Determinazione. n. **1480** del **03/07/2026**

PROVVEDIMENTO DI ADOZIONE AUTORIZZAZIONE UNICA AMBIENTALE, EX D.P.R. N. 59 DEL 13 MARZO 2013.

PRATICA SUAP N. 01851560894-04122025-1041

PARERE COMUNE DI AUGUSTA – SETTORE VI

PLANIMETRIA E SCHEMI SCARICO REFLUI

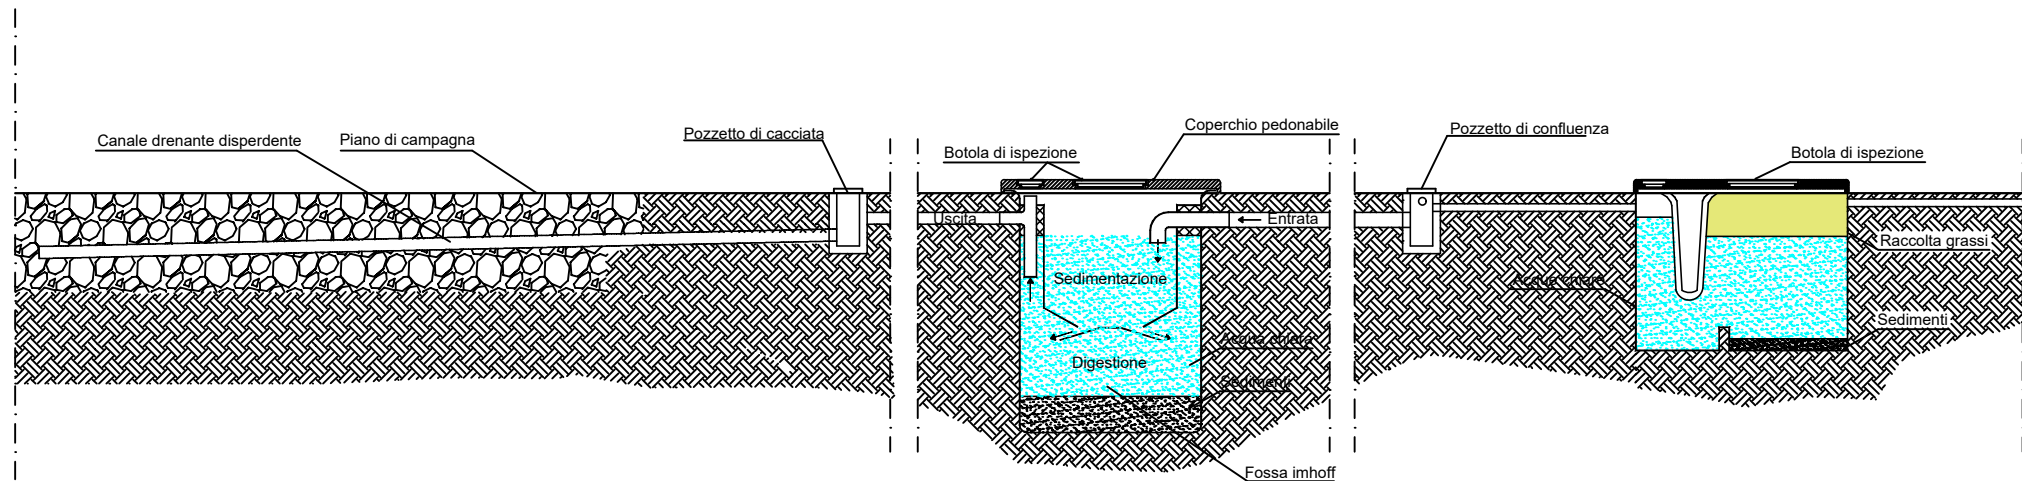
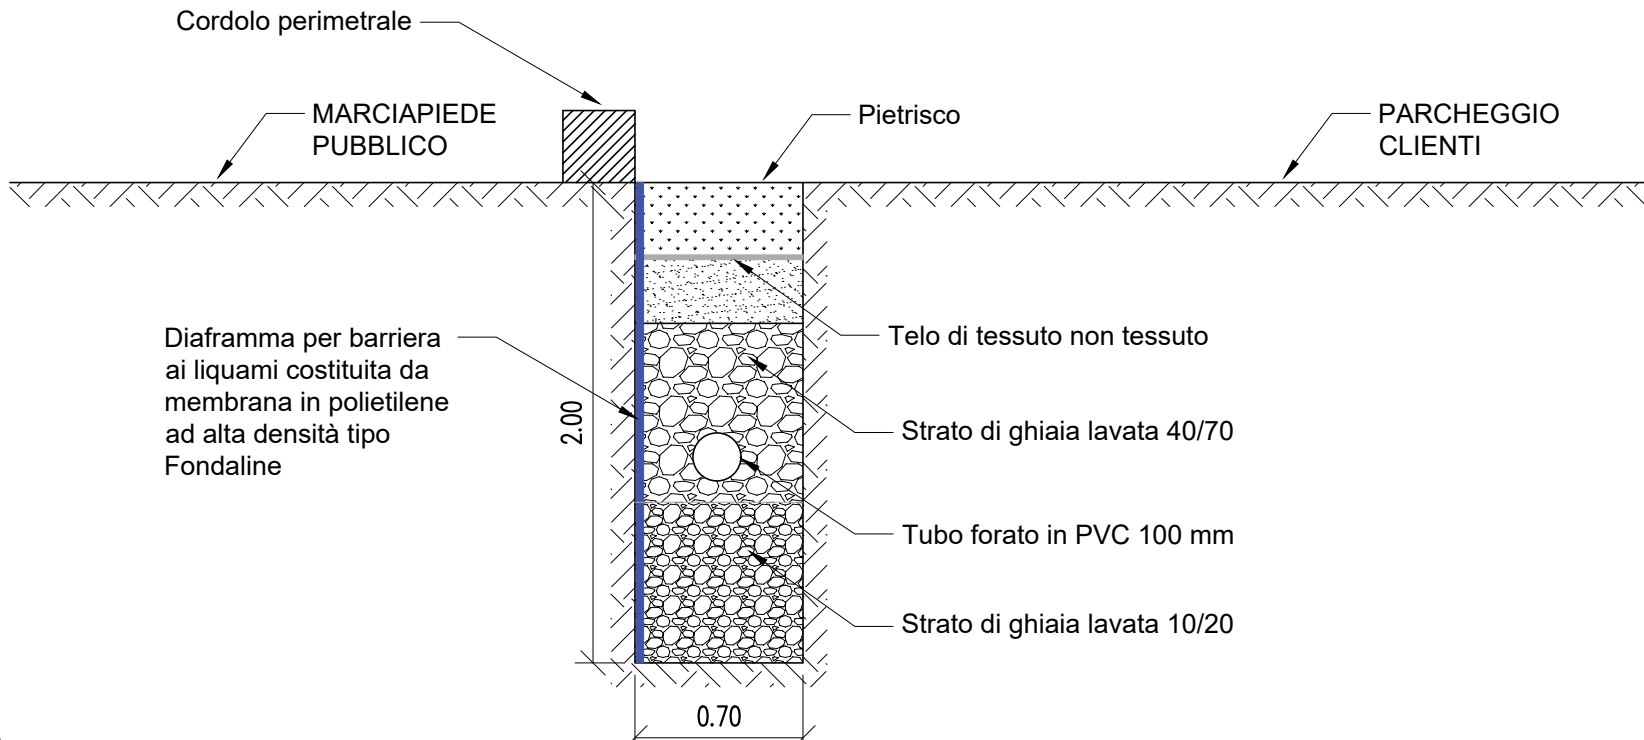
La planimetria di progetto individua le reti e i manufatti principali, tra cui degrassatore, fossa Imhoff, vasca di prima pioggia, pozzetto scolmatore, tubazione di bypass delle acque di seconda pioggia, pozzetto esistente di recapito e canale drenante disperdente. La chiarezza della separazione funzionale tra reflui, acque meteoriche e acque di prima pioggia costituisce condizione essenziale per la sostenibilità tecnica del sistema e per la prevenzione di commistioni non autorizzate.

3. As-built e univocità dei manufatti. Prima dell'efficacia del titolo o entro il termine che sarà indicato dall'Autorità competente, la società dovrà produrre, ove non già integralmente agli atti, elaborato as-built firmato digitalmente dal tecnico abilitato, recante posizione, quote, capacità, diametri, pendenze, materiali, pozzetti, tracciato della rete, profondità del canale drenante, distanza dai fabbricati, distanza da reti e serbatoi idrici, distanza da eventuali captazioni e separazione tra le reti di scarico.

6. Degrassatore e pretrattamento. Le acque provenienti da reparti alimentari, lavelli, lavorazioni di macelleria, pescheria, gastronomia, ortofrutta e similari dovranno transitare nei pretrattamenti previsti, con particolare attenzione alla separazione di grassi, oli e solidi. Il degrassatore dovrà essere mantenuto efficiente, ispezionabile e sottoposto a pulizia periodica, con frequenza almeno semestrale e comunque ogniqualvolta il livello dei grassi o dei sedimenti lo renda necessario.

7. Fossa Imhoff. La fossa Imhoff dovrà essere mantenuta in perfetto stato di conservazione, tenuta idraulica, ventilazione, ispezionabilità e funzionalità. È vietato l'utilizzo della fossa come deposito di fanghi eccedenti o come recapito di rifiuti liquidi non autorizzati. La rimozione dei fanghi dovrà essere effettuata da soggetti autorizzati, con tracciabilità del rifiuto e conservazione della documentazione presso l'attività.

8. Rete drenante/subirrigazione. La rete di subirrigazione dovrà mantenere lunghezza complessiva non inferiore a 45,00 m, sezione, profondità, pendenza, strati drenanti e distanze tra i rami conformi agli elaborati progettuali e alla relazione geologica. Dovrà essere evitato qualsiasi affioramento del refluo, ristagno, ruscellamento superficiale, impaludamento, cattivo odore o interessamento di aree pubbliche, strade, marciapiedi, aree verdi pubbliche, proprietà di terzi o corpi idrici superficiali.

9. Pozzetti di controllo e campionamento. Dovranno essere presenti e sempre accessibili pozzetti di ispezione a monte e a valle del sistema di trattamento, con particolare riferimento al punto di controllo prima dell'immissione nella rete drenante/subirrigazione. Qualora il pozzetto in uscita non risulti materialmente presente o non sia idoneo al campionamento, esso dovrà essere realizzato o adeguato prima dell'esercizio autorizzato dello scarico.
